*Ministero dell'Ambiente e della Sicurezza Energetica*

Commissione Tecnica di Verifica dell'Impatto Ambientale – VIA e VAS

**Parere n. 828 del 4 settembre 2023**

<b>Progetto:</b>	<p style="text-align: center;"><i>Verifica di ottemperanza</i></p> <p><b>Traversa di regolazione del lago di Idro – D.M. n. 107 del 17/04/2013. Condizioni ambientali: A) 1, A) 10, A) 11, A) 12, A) 13, A) 14, A) 15, A) 2, A) 3, A) 4, A) 5, A) 6, A) 7, A) 8, A) 9, B) 1.1, B) 1.2, B) 1.3, B) 2.1, B) 2.2, B) 2.3, C) 1.1, C) 1.2.3, C) 1.2.4, C) 3.4, C) 3.8, D) 3, D) 4</b></p> <p style="text-align: center;"><b>ID_VIP 9389</b></p>
<b>Proponente:</b>	<p style="text-align: center;"><b>Infrastrutture Lombarde S.p.A.</b></p>

Figura 2 - Stralcio cartografia IFFI e schede Frane Geoportale Regione Lombardia

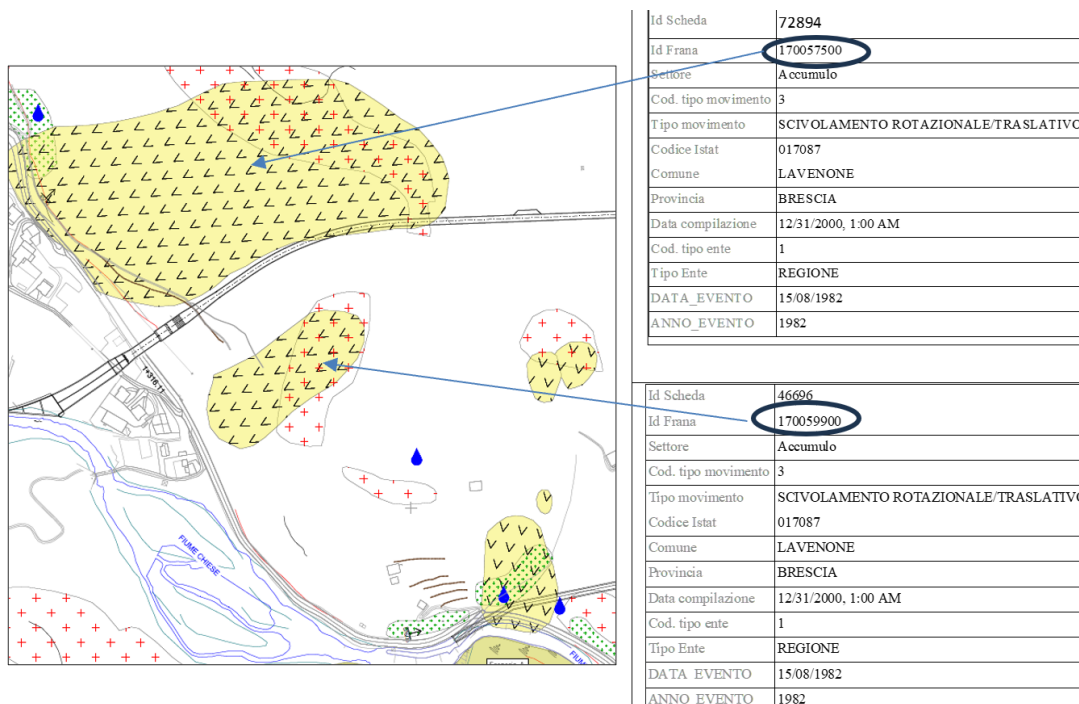
All'esito degli approfondimenti e integrazioni il proponente conclude che, sebbene le due aree individuate nella cartografia IFFI allo stato attuale non presentino alcuna evidenza di attività o di potenziale riattivazione senza l'attivazione dovuta a forzanti naturali, in considerazione delle lavorazioni previste per lo scavo della galleria in progetto, sia necessario attivare preventivamente un sistema di monitoraggio topografico con lo scopo di accertare in modo oggettivo l'effettivo stato di attività sia nelle condizioni ante lavori sia, a maggior ragione, nella fase di esecuzione degli scavi.

Il sistema di monitoraggio avrà il duplice scopo di migliorare il quadro conoscitivo del potenziale processo d'instabilità attraverso la verifica dell'effettiva presenza o meno, allo stato attuale (ante lavori), di movimenti e, in caso positivo, la quantificazione oggettiva degli spostamenti e la loro variazione in funzione delle forzanti naturali, in primo luogo del regime pluviometrico. In fase di avvio dei lavori il sistema di monitoraggio permetterà di valutare gli effetti delle vibrazioni indotte dalle lavorazioni di scavo sulle condizioni di stabilità dei potenziali processi gravitativi.

*Il proponente ha tenuto in considerazione e integrato i rilievi dell'Agenzia, integrando ulteriormente Relazione e documentazione, la condizione A8 (1.e 2) è ottemperata.*
